Memo

Datum 9 januari 2026 Documentnummer -
Team Projectbureau Watersysteem en Waterveiligheid

Onderwerp Verzoek tot wijziging ontgrondingsvergunning Gemaal Terwolde

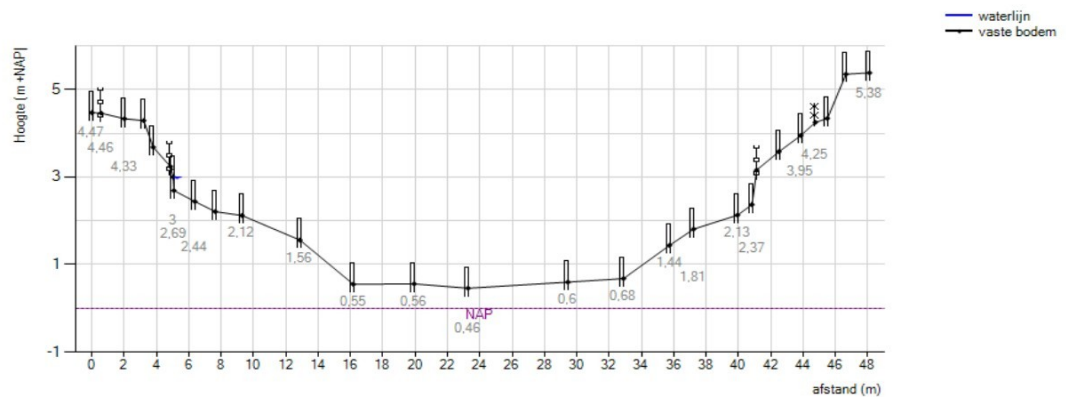
Helaas hebben we niet kunnen achterhalen waarom de ontgrondingsdieptes op deze documenten verschillen van elkaar. Feit is wel dat de ontgrondingsdieptes op de tekeningen DO-1103 (bijlage 1) en DO-1104 (bijlage 2) in lijn zijn met de leggerdieptes. Waar de

ontgrondingsdieptes vandaan komen die op tekening DO-7101 (bijlage 3) staan, kunnen we geen gegronde reden voor krijgen.

Ons verzoek is om de vergunning te wijzigen naar de gerealiseerde ontgravingsdieptes conform de revisiegegevens. Zie hiervoor bijlage 1 en 2.

Afbeelding: Ligging van de leggerdiepte van bovenstaande afbeeldingen

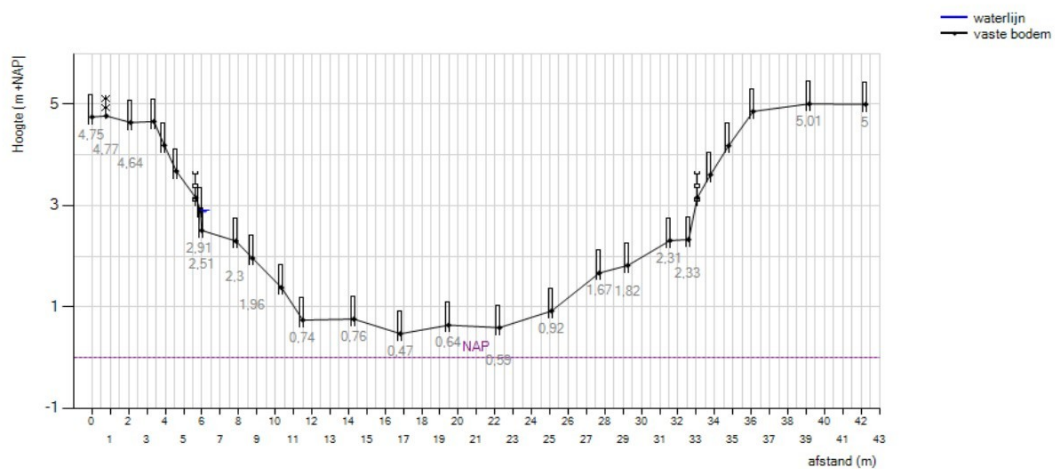
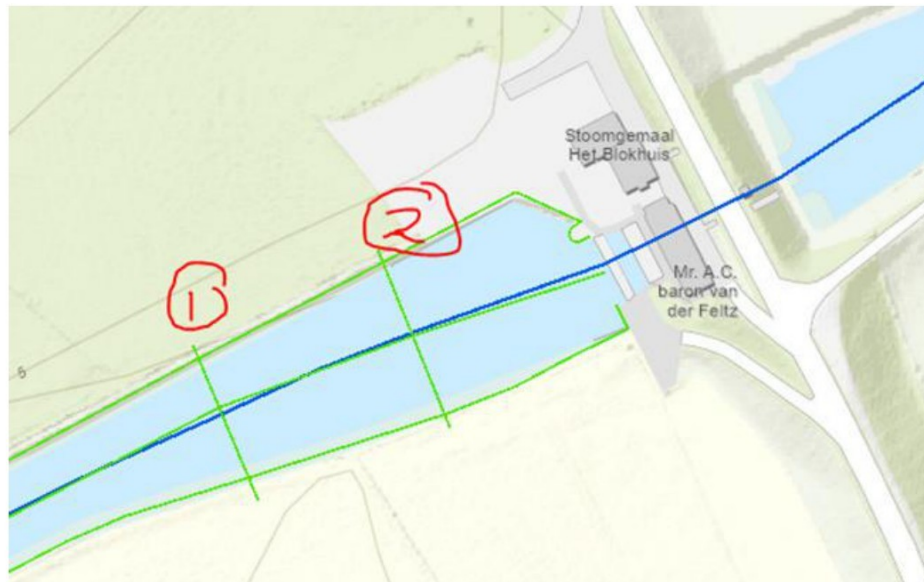
2. Leggerdiepte van het de watergang voor aanvang van ontgroning ca. 0,46m NAP. Zie onderstaande afbeeldingen.
